# 大型バスの運賃表示用モニター取付け金具のリコールについて

## リコール届出番号2360

平成21年8月4日、日産ディーゼル工業株式会社に車両を供給している三菱ふそうトラック・バス株式会社が下記のリコールを国土交通大臣に届け出しました。

# 改善箇所説明図

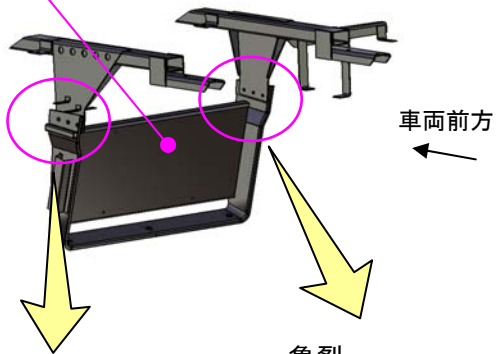
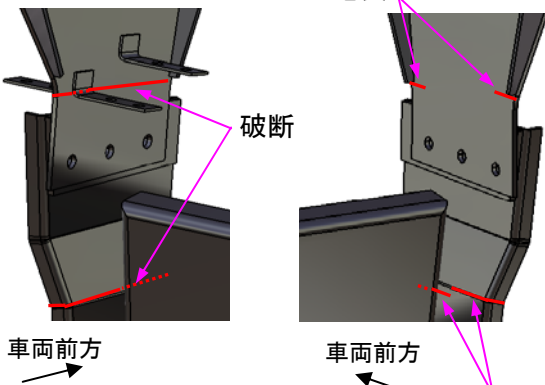
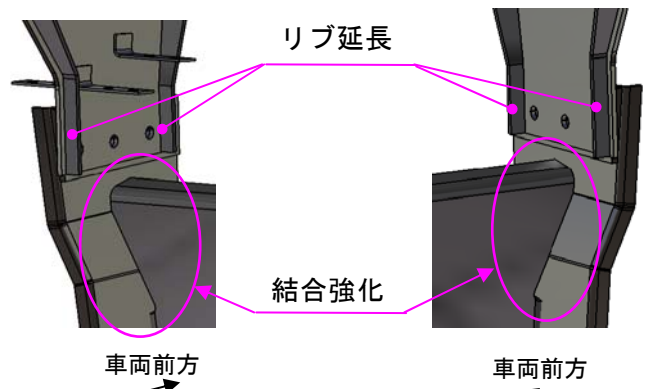
高速路線バスにおいて、運賃表示用モニターの取付け金具の強度が不足しているため、車両振動により当該金具に亀裂が発生するものがある。そのため、そのままの状態で使用を続けると、亀裂の進行によって当該金具が破断して運賃表示用モニターが垂れ下がり、運転者の視界を妨げるおそれがある。

全車両、運賃表示用モニターの取付け金具一式を、対策品と交換する。
